VERIFICACIÓN DEL CUMPLIMIENTO NORMATIVO AMBIENTAL EN LOS EQUIPAMIENTOS DEL IPES

LUGAR:	Plaza de mercado 20 de Julio	FECHA:	2 de octubre 2021

VERIFICACIÓN CUMPLIMIENTO NORMATIVO AMBIENTAL E IMPLEMENTACIÓN DEL PLAN INSTITUCIONAL DE GESTIÓN AMBIENTAL – PIGA

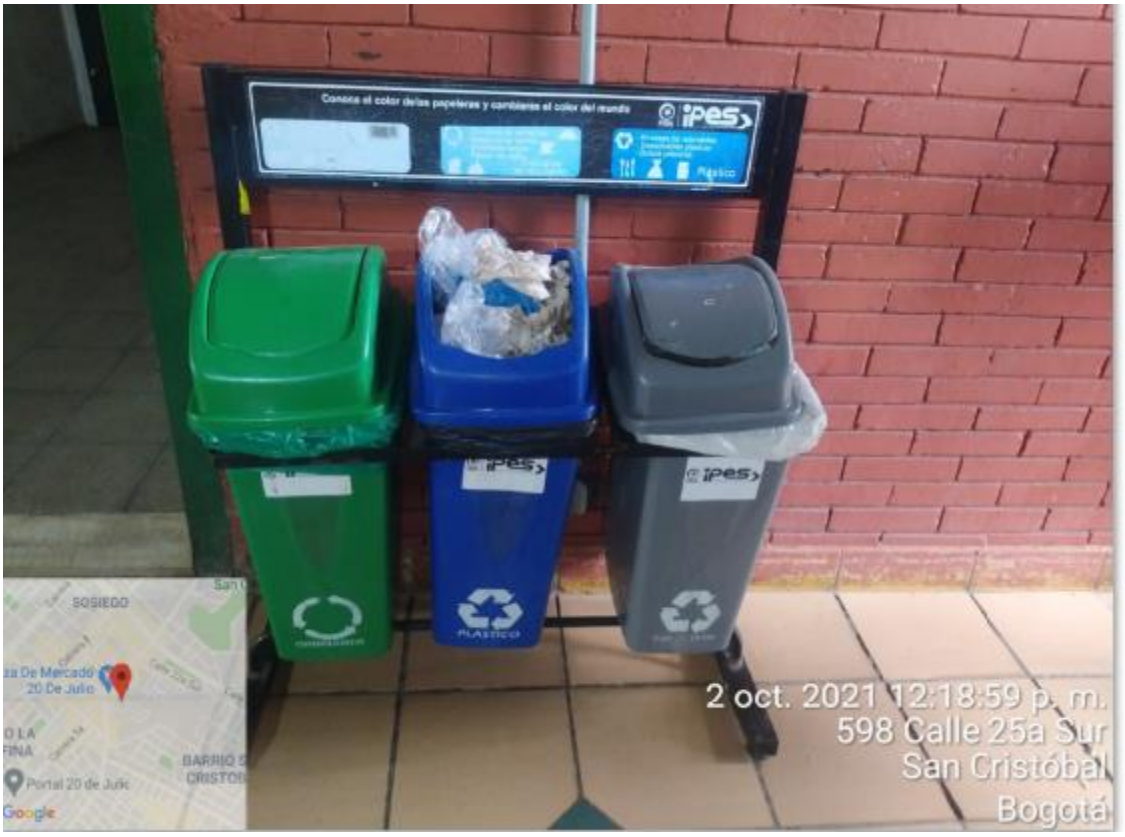
Se evidenció puntos ecológicos sin tapas y segregación inadecuada de residuos según tipo de residuo a disponer en cada caneca

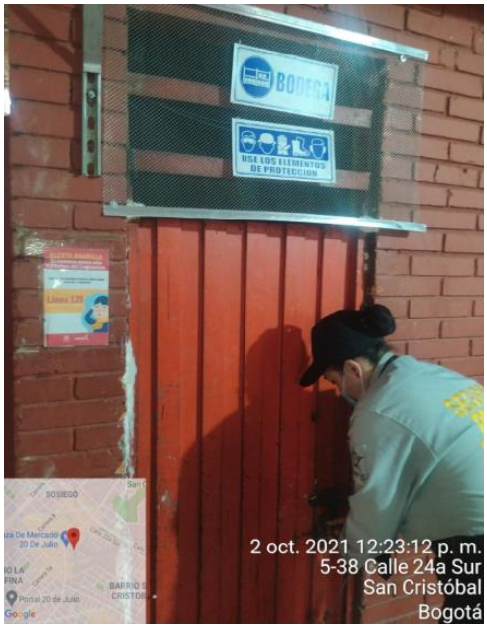
Cuarto eléctrico: en el recorrido se evidenció el cuarto eléctrico, sin embargo se identificó que no cuenta con señalización alusiva, en el cuarto se encuentran bloques de ladrillos, bicicleta, soportes metálicos y otro tipo de elementos, se debe propender por aislar todo tipo de elementos y reubicarlos en un espacio adecuado.

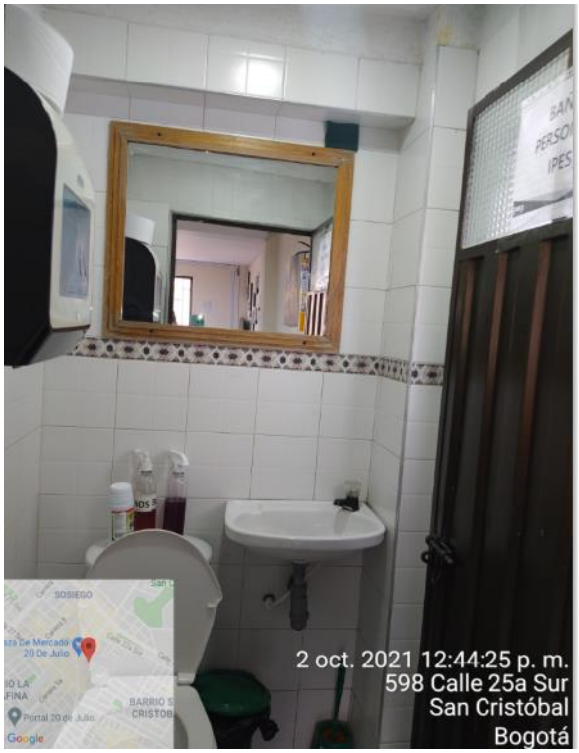
BAÑOS DE HOMBRES Y MUJERES: se evidenció adecuadas condiciones de limpieza en los baños, importante recordar el uso de bolsa color negro en las canecas dispuestas.
